URGENT : NOTIFICATION DE SECURITE

Douches Autonomes Portables Diphotérine® et Hexafluorine®

Ref Prevor : NC 23850

Ref FSCA (ANSM) : R2105990

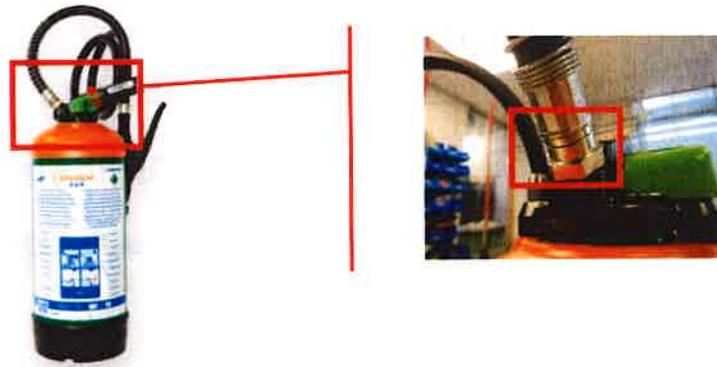
Les dispositifs DAP sont constitués de 4 éléments principaux : le corps de la douche (cylindre vert), la tête de la douche (élément noir de mise en œuvre), le flexible (tuyau de diffusion) et le système interne contenant la solution.

Le défaut constaté se situe au niveau de l'accroche du flexible (photo suivante) à la tête de la DAP.

Deux incidents similaires nous ont été rapportés indiquant **un décrochage du flexible** au niveau de l'écrou le maintenant en connexion avec la tête de la DAP.

Le défaut ayant été identifié, nous avons pu développer un collier de sécurité qui vient se placer par-dessus l'écrou. Grâce à un système de fixation simple et résistant, ce collier permettra de prévenir tout risque de décrochage du flexible.

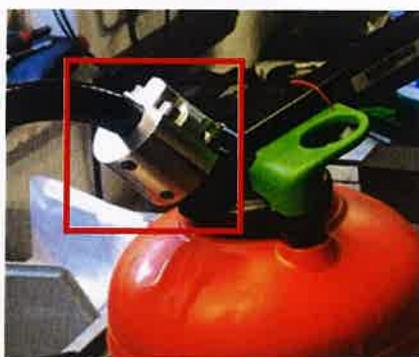
Sur le lot de flexibles 1907, le taux de fréquence d'apparition du défaut est de 0.2%. Si le flexible venait à se décrocher pendant la diffusion de la solution, son décrochage ne crée pas de danger immédiat pour l'utilisateur ou les personnes à proximité.

La DAP reste fonctionnelle et la solution continuera de s'écouler par l'orifice de la DAP. Cependant l'application de la solution sera moins aisée. Nous conseillons de soulever le dispositif pour continuer à faire s'écouler la solution sur la personne touchée par une projection chimique, comme le montre la photo ci-dessous. Il est possible d'orienter le jet de solution en s'aidant d'un doigt pour diriger l'écoulement.

Photo 1

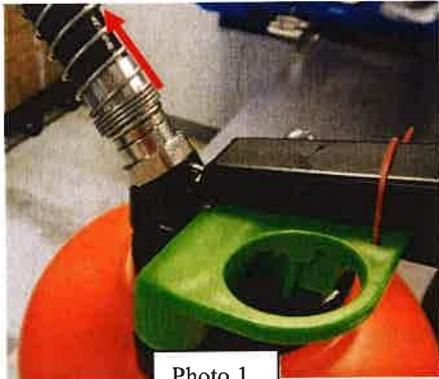
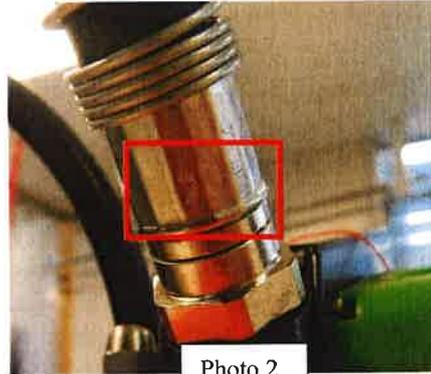
Pour lire le numéro de lot du flexible : soulever le ressort (photo 1) et lire les 4 chiffres gravés au niveau de la partie métallique (photo 2).
